# Längsschnitt

# Querschnitte

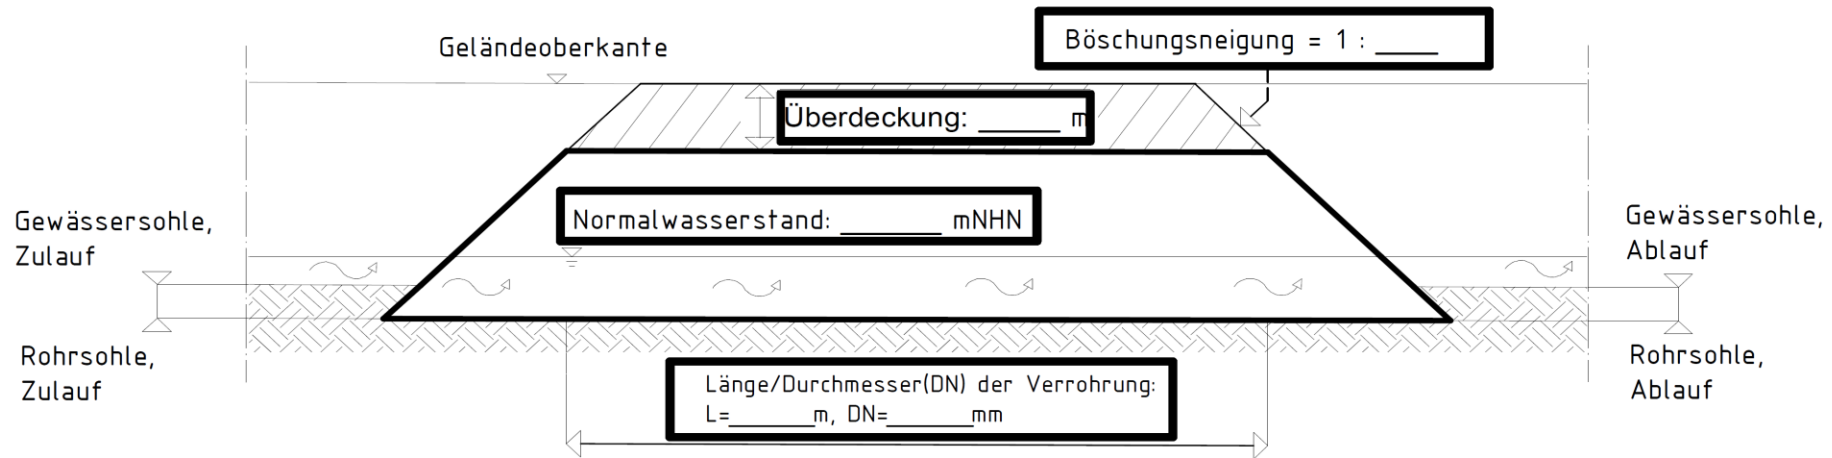
Forderung: *Einbindungstiefe*  
der Verrohrung im Zu-/Ablauf  
ca.  $1/5 \cdot (\text{Rohr-DN})$  in die Gewässersohle.
